改善箇所説明図（型式 W039 の例）

（かじ取シリンダー式の断面図）

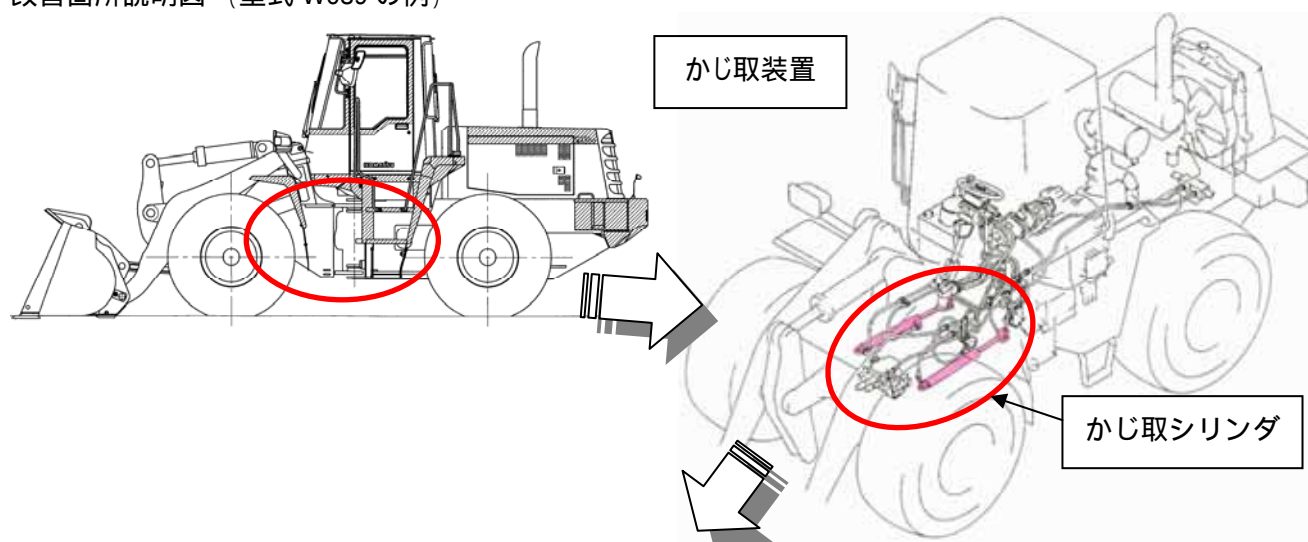
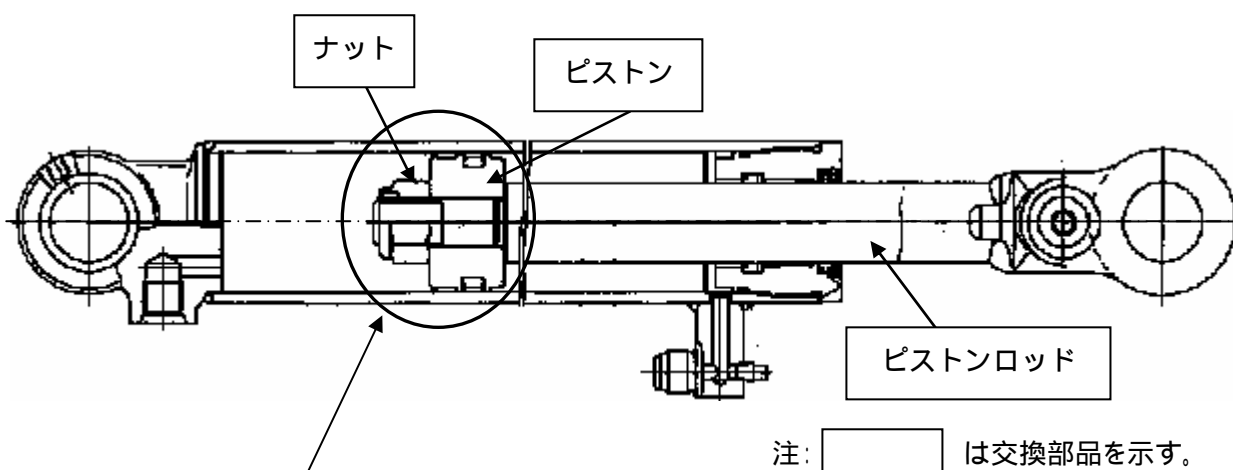
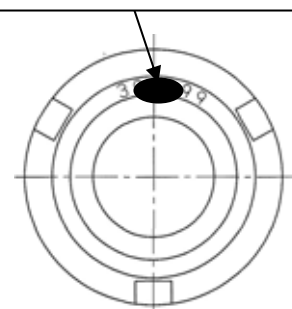
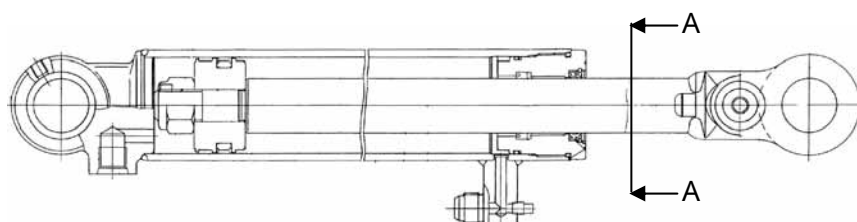
基準不適合発生箇所

かじ取シリンダにおいて、ピストンを取付けるピストンロッドのネジ部の強度が不足しているため、作業時に、作業装置を障害物等に衝突させた場合、当該ネジ部に過大な負荷がかかって、ネジが伸びることがある。そのため、そのままの状態で使用を続けるとナットが緩み、最悪の場合、ナットが脱落し、かじ取操作ができなくなるおそれがある。

改善措置の内容： 全車両、かじ取シリンダのピストンロッド構成部品を対策品と交換する。

識別： 製造刻印番号の上に黒ペイントを塗布して識別する。

製造刻印番号の上に黒ペイント塗布
